大間原子力発電所審査資料	
資料番号	OM1-CA210-R01
提出年月日	2024年2月1日

大間原子力発電所
敷地の地質・地質構造
(コメント回答 その16)
(シーム S-11 の評価 第一段階)

指摘事項

第1199回審査会合(2023年10月20日)の指摘事項を下表に示す。

図5.3.1.1 位置図

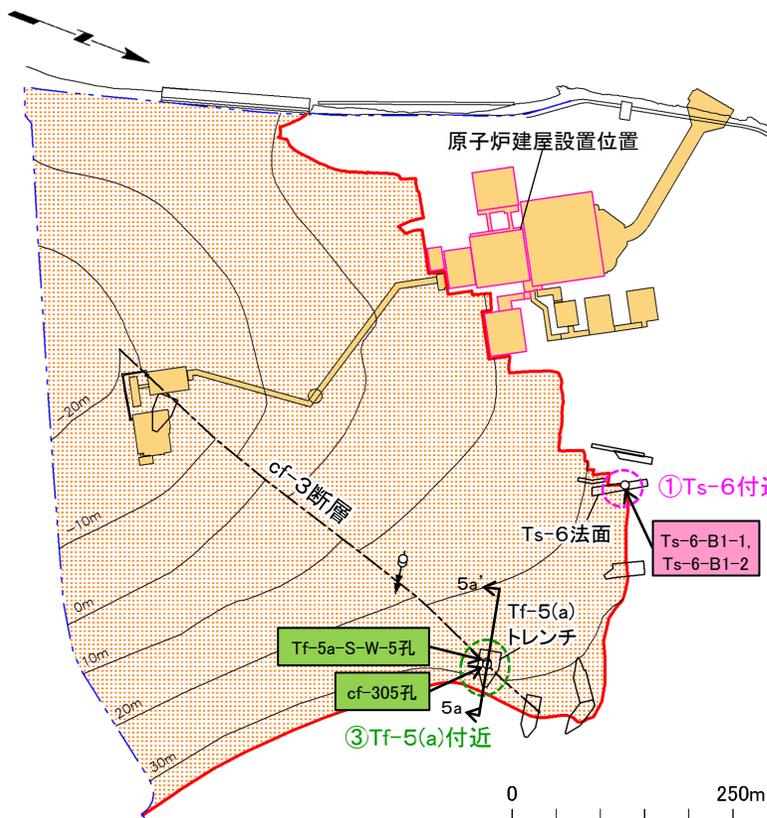
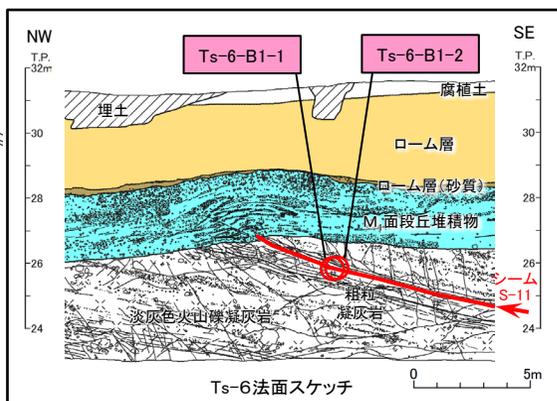
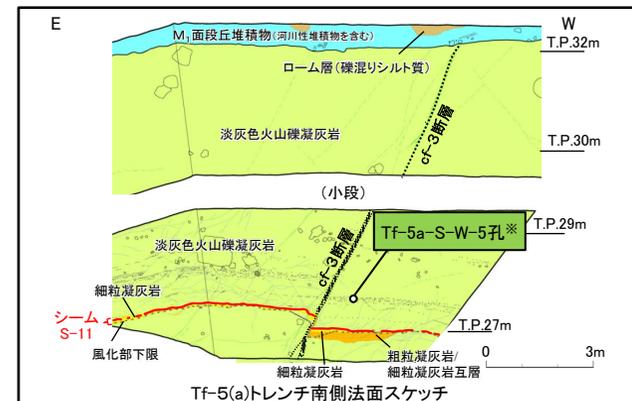
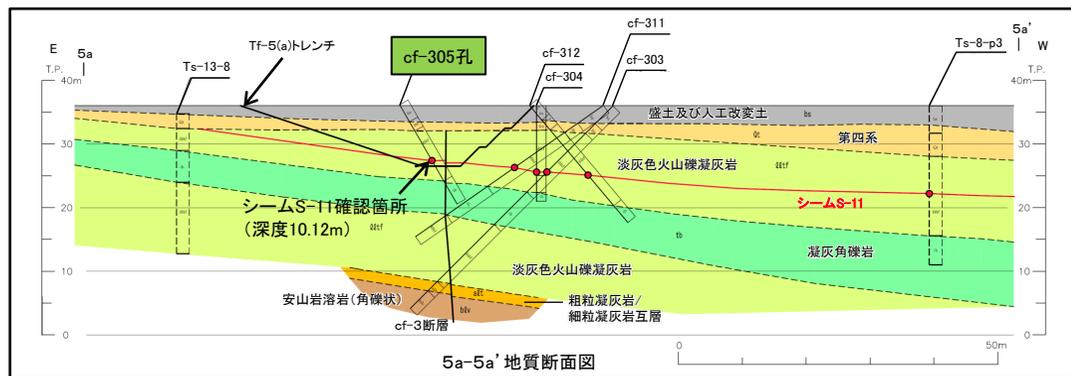
コメントNo.S2-163

- 「5.2」で選定した6箇所での指標の検討に先立ち、「5.1」で選定した調査・分析項目により性状を差別化する見通しを得るために、変状有り/後期更新世以降の活動なしを認定できる各々1箇所において調査・分析を実施する。
 - ✓ 変状有りの代表箇所として、露頭にて変位基準との関係が直接確認でき、②Ts-7付近に比べ既に多くの調査・分析結果を有する①Ts-6付近を選定する。
 - ✓ 後期更新世以降の活動なしの代表箇所として、露頭にて変位基準との関係が直接確認でき、粘土質の薄層を対象とした調査・分析項目で①Ts-6付近と対比可能な③Tf-5(a)付近を選定する。
- 選定した箇所での試料採取位置を図5.3.1.1～図5.3.1.4に示す。分析可能な試料のうち、変位基準との関係から、変状有りと認定できる位置のブロック試料Ts-6-B1-1及びTs-6-B1-2並びに後期更新世以降の活動なしと認定できる位置のTf-5a-S-W-5孔及びcf-305孔を、各々選定した。
